710 - INSP
ISO/IEC 17020
Origineel verslag

Verkoop [Afd 8.4.2]

Verslagnummer: 31/12082026/62284/73734/2

Inspectie adres: Ninoofsesteenweg 1130, 1703 Dilbeek (België)

Bord: Bord 1 #1/1

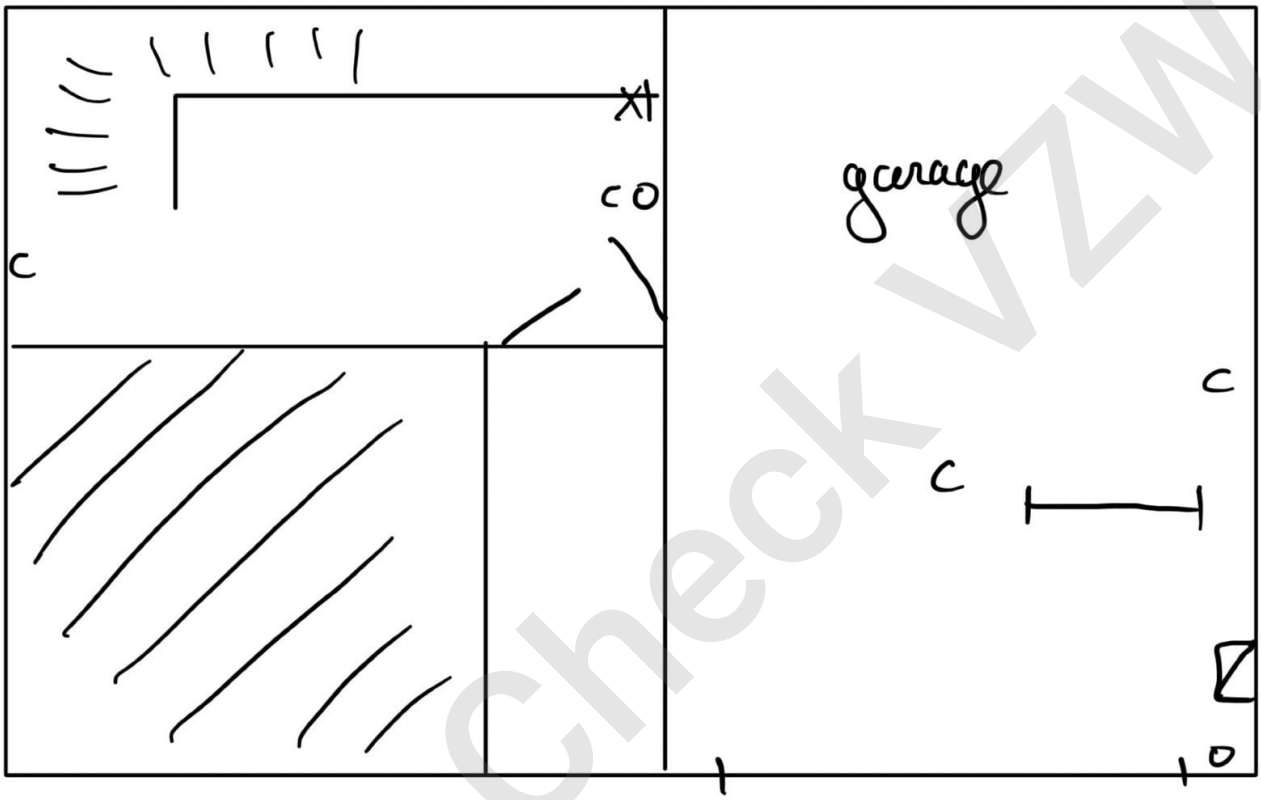
- Stopcontacten, schakelaars en verlichtingsarmaturen van het type “open achteraan” mogen niet op rechtstreeks brandbare materialen geplaatst worden. - oAfd. 4.3.3.5
- Het verdeelbord is onvoldoende gemarkeerd. Individuele markering, voedingsspanning en/of gevarendriehoek ontbreken. - oAfd 3.1.3.3; Afd 9.4.1
- De beschermingsgraad van de ruimte moet ten minste IPXX-D zijn voor ruimtes publiek toegankelijk en IPXX-B voor gewone ruimtes. - oAfd 4.2.2.3
- De kring(en) die stopcontacten bevatten zonder aarding zijn niet beschermd door een differentieelstroombeschermingsinrichting met een hoge of zeer hoge gevoeligheid. - oAfd 8.2.1
- Het materiaal heeft een onvoldoende beschermingsgraad. - Afd 2.4.3; oAfd 4.2.2.3

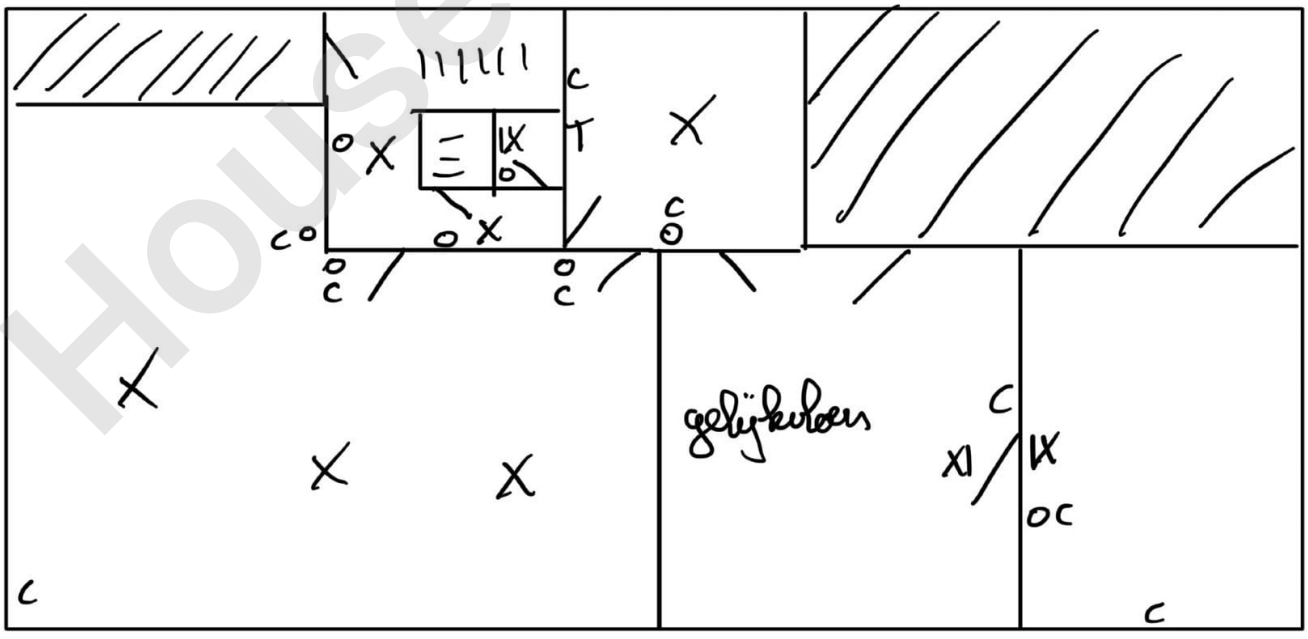
Extra opmerking: O.a. Stopcontacten zonder kinderbeveiliging

- Er bevinden zich differentieelstroombeschermingsinrichtingen van het type AC in de installatie, welke niet meer toegelaten zijn. - oAfd 5.3.5.3.a
- Het eendraadschema en situatieplan zijn niet aanwezig. - oAfd 3.1.2.1
- De verhouding tussen de graad van bescherming (ip) van het elektrisch materiaal tegen rechtstreekse aanraking in de badkamer, is niet gerespecteerd. - Afd 7.1.5
- De installatie is niet aangevuld met een differentieelstroombeschermingsinrichting met hoge of zeer hoge gevoeligheid, - oAfd 4.2.4.3
